改善箇所説明図

改善措置の内容

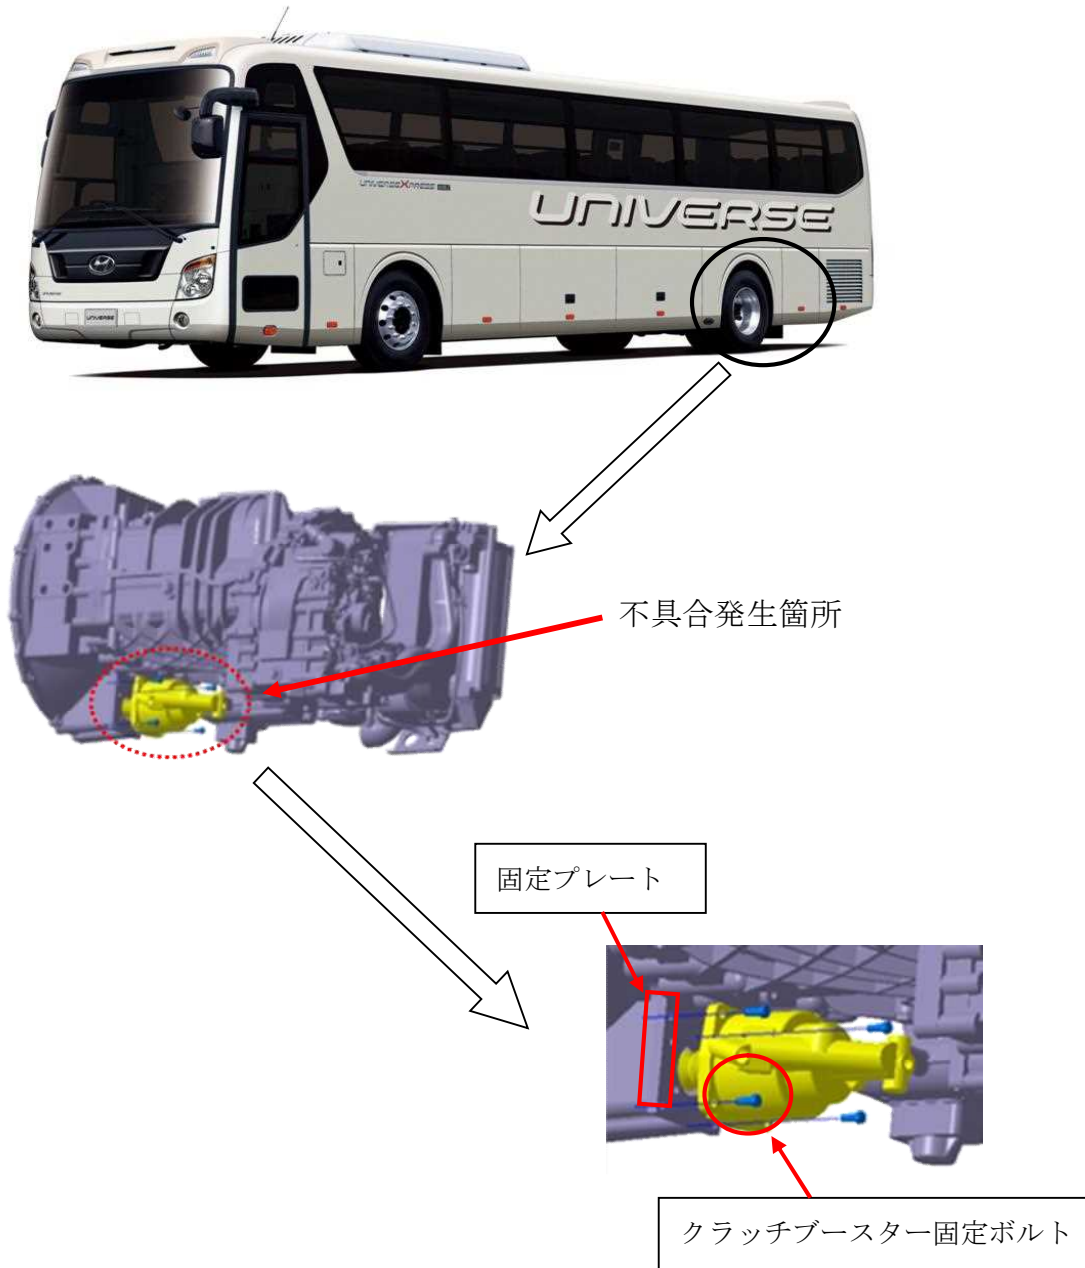
大型バスのクラッチブースターにおいて、製造工程管理が不適切なため、正規より長い固定ボルトが取り付けられていたものがある。そのため、クラッチブースターの固定不良が生じ、走行振動等により変速機の固定プレートが破断して、最悪の場合、当該ブースターが脱落して走行不能となるおそれがある。

※ □は交換部品を示す

全車両、クラッチブースターと固定プレートの締結状態を点検し、隙間が生じている場合は、固定ボルトを正規品に交換して、固定プレートを新品に交換する。
